DIRECTION DES CENTRALES NUCLEAIRES

Réf. : CODEP-DCN-2018-002381**Monsieur le Directeur
Division Production Nucléaire
EDF
Site Cap Ampère – 1 place Pleyel
93 282 SAINT-DENIS CEDEX****Objet : Centrales nucléaires de Saint-Alban, Tricastin et Fessenheim
Séisme extrême à prendre en compte pour la mise en place du « noyau dur »****Réf. :**

Cahiers des charges définissant les modalités de définition de nouveaux spectres probabilistes pour les sites de Saint Alban, Tricastin et Fessenheim

Figure 1 : Schéma de l'arbre logique reportant les hypothèses de zonage et de Mmax et les pondérations associées pour les nouveaux calculs PSHA à réaliser

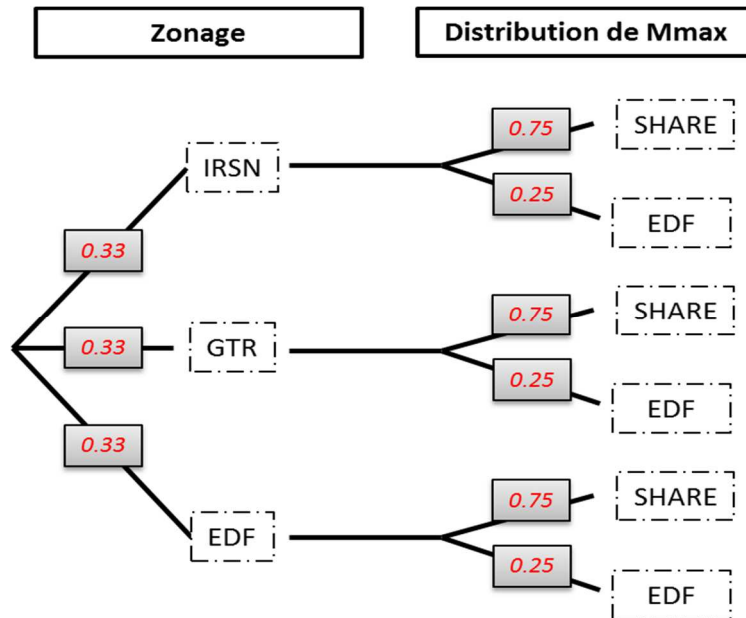
Concernant les poids affectés aux hypothèses de zonage dans l'arbre logique, **EDF devra adopter une pondération équivalente pour chacun de ces zonages sismotectoniques : GEOTER (1/3), EDF (1/3) et IRSN (1/3).**

Concernant le paramètre Mmax, EDF a retenu dans son arbre logique initial deux méthodes pour estimer la Mmax des séismes pouvant survenir dans les zones sismotectoniques. La méthode « Mmax-SHARE », adoptant les gammes de valeurs utilisées dans le cadre du projet européen SHARE [2] en se fondant sur un découpage de l'Europe par grands domaines tectoniques, a été appliquée uniquement au zonage IRSN. La méthode « Mmax-EDF », définissant les gammes de valeur en regroupant par domaines des zones similaires du point de vue des déformations à l'échelle de la France, a été appliquée aux zonages EDF et GEOTER. Par construction de l'arbre logique, cette méthode était donc affectée d'une pondération de 75% contre 25% pour la méthode « Mmax-SHARE ». **Pour ce nouveau calcul PSHA, EDF devra dissocier les hypothèses de Mmax et de zonage dans son arbre logique et appliquer ainsi les deux méthodes d'estimation de Mmax (SHARE et EDF) à chaque zonage sismotectonique. EDF devra également appliquer un poids de 0,75 aux magnitudes maximales « Mmax-SHARE » et de 0,25 aux magnitudes maximales « Mmax-EDF ».**

L'arbre logique correspondant aux hypothèses d'EDF modifiées pour la réalisation des nouveaux calculs PSHA est illustré sur la . Les autres paramètres des calculs de PSHA analysés dans le cadre de la réunion du Groupe permanent d'experts du 28 janvier 2016 resteront inchangés. EDF calculera sur cette base de nouveaux spectres d'aléa uniforme pour une période de retour de 20 000 ans, pour la moyenne ainsi que pour la médiane et les fractiles 16% et 84%, indicateurs de la variabilité des résultats PSHA. Afin de permettre une analyse des résultats, EDF réalisera aussi pour trois fréquences spectrales (1 Hz, 5 Hz, et PGA) des désagrégations de l'aléa pour la période de retour 20 000 ans. Ces désagrégations seront exprimées en termes de contribution par source (zone) et en termes de contribution par intervalle de (magnitude, distance, epsilon).
